## **Bezoek verkeerskundige Martijn Dijkhof en Wijkadviseur John Buitink Het Kleine Wijk - 23 november 2016**

### **Doel van het bezoek:**

### 1. Aansluiting Ondiep en de Laan van Chartroise

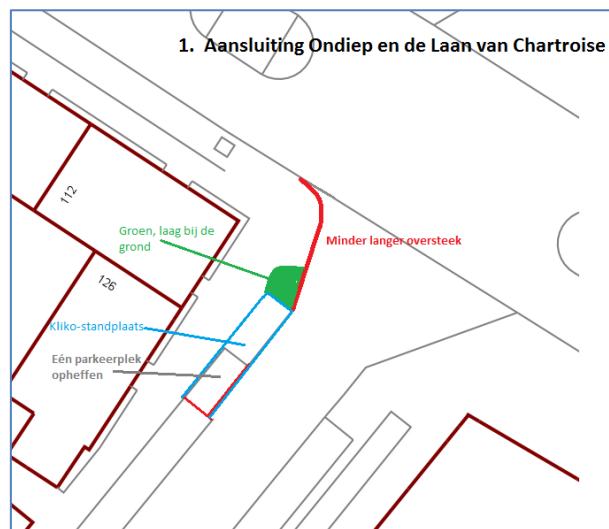
**Doel:** klike's belemmeren niet meer de oversteek.

- het eerste stuk van de parkeervakken t.h.v. Ondiep 102 te bestempelen als klike-plek. (Daar passen net geen 4 auto's dus er is een loze ruimte waar wel flink wat containers geplaatst kunnen worden.)

**Doel:** de lengte van de oversteek verkorten.

- Inrit versmallen (rekening houden met de touringcar) door grijs voor groen in te richten.
- Groene inrichting omdat het geen parkeerplaatsen worden en wij graag meer groen in de wijk willen.

- In overleg met bewoner verplaatsen van de plantenbakken (niet in het te vergroenen deel omdat dan het zicht van de kinderen weer wordt beperkt). Eventueel naar de Tamarindeplaats?

### 2. Aansluiting Thorbeckelaan en de Laan van Chartroise

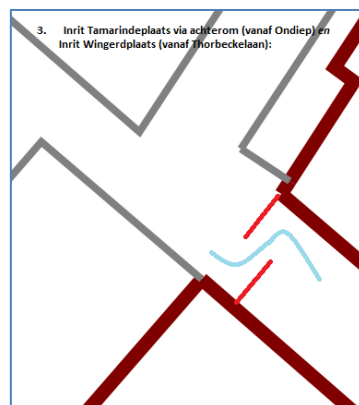
**Doel:** Voorkomen dat auto's op de oversteek worden geparkeerd

- Inrit versmallen door grijs voor groen in te richten.
- Groene inrichting omdat het geen parkeerplaatsen worden en wij graag meer groen in de wijk willen.

**4. Optie: Tamarindeplaats**

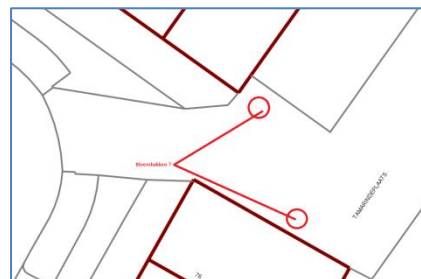
**Doel:** voorkomen dat auto's buiten de vakken worden geparkeerd en de toerit smal en voor kinderen onoverzichtelijk wordt.

**Middel:** plaatsen van plantenbakken

**De wandeling**

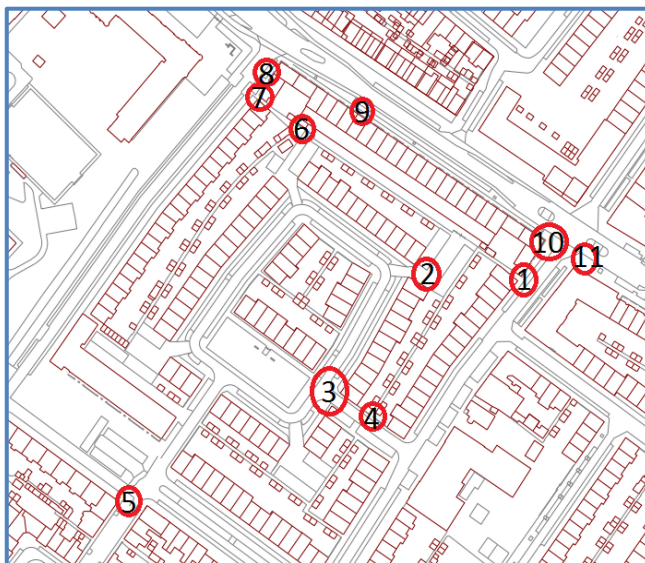
1. Inrit Tamarindeplaats via achterom (vanaf Ondiep) en (6 en 7 op de kaart) inrit Wingerdplaats (vanaf Thorbeckelaan): Bij beide inritten doet de situatie zich voor dat vanaf de weg slecht zicht is op aankomend verkeer (fietsers / voetgangers) die zich in de richting van Ondiep, of richting de Thorbeckelaan begeven. Daarnaast wordt er ook met scooters door deze achterom's gereden, wat risico's met zich meebrengt. Vraag: Is het mogelijk hier een hek (nietje?) te plaatsen wat

- 2. Tamarindeplaats: hier worden regelmatig auto's buiten de vakken geparkeerd. In principe is dit niet tegen de regels. Als automobilist ben je op dit plein niet verplicht je auto in een vak te plaatsen. Ervaring is ook dat met 1 extra auto de parkeerplaats (en achterliggend mandelig terrein LvC) nog wel bereikbaar is, maar wanneer er aan beide zijden van de ingang een auto geparkeerd wordt is de inrit wel erg smal. Is er zicht op welke auto's hier staan? Steeds dezelfde, of wisselend? Zijn de eigenaren van deze auto's hier op aangesproken?**

5. **De situatie rond het Bielzenplein, aan de kant van de Boerhaavelaan. De kinderen steken daar tussen de geparkeerde auto's over, waardoor het voor automobilisten onmogelijk is om ze op tijd te zien. Als de kinderen naar het eind van de straat gestuurd worden om over te steken ( op de kruising met de plataanstraat) dan zijn ze door de bloembak en de eerste geparkeerde auto ook niet zichtbaar.**

8. **Inrit Thorbeckelaan vanaf Laan van Chartroise: Inrit is erg breed waardoor er rond schooltijden extra auto's op de drempel gezet worden. Oversteken voor kinderen vanuit de wijk naar school is onoverzichtelijk.**

10. **Inrit van Ondiep vanaf de LvC : hier steken zeer veel kinderen van de taalschool over. Zeker op dagen dat de klike's opgehaald worden is dat onoverzichtelijk. Kinderen komen opeens achter de klike's vandaan, automobilisten zijn er niet op berekend.**

**Voorstel:** Een mogelijke oplossing is het plaatsen van plantenbakken op de ruimte waar nu de extra auto's gezet worden. Verkeerskundige geeft daarbij echter wel aan dat je altijd een verschuiving van het probleem ziet. De eigenaren zullen hun auto toch gaan parkeren, dus waar wijken zij naar uit? Als alle parkeerplaatsen vol zijn creëer je mogelijk ergens anders overlast en het is de vraag of dat wenselijk is.

Deze situatie is met de verkeerskundige bekeken. Een aanpassing als drempels is niet voor de hand liggend omdat de bochten in principe voldoende de snelheid uit het verkeer zouden moeten halen. Een bord heeft mogelijk korte tijd effect, maar zal snel wennen en 'niet meer gezien worden'. Wel een optie om de bloembak te verplaatsen. Deze is geplaatst op verzoek van het Witte Wijk er zal in overleg met de bewoners daar gekeken kunnen worden naar een betere plek voor de bak, wat de overzichtelijkheid van de situatie ten goede komt.

**Voorstel** om het eerste stuk van de parkeervakken t.h.v. Ondiep 102 te bestempelen als klike-plek. Daar passen net geen 4 auto's dus er is een loze ruimte waar wel flink wat containers geplaatst kunnen worden. Zodat die de oversteek niet meer belemmeren. Ook hier de wens om te onderzoeken of de inrit versmald kan worden, middels groen. Op het breedste punt is het nu een hele lange oversteek.
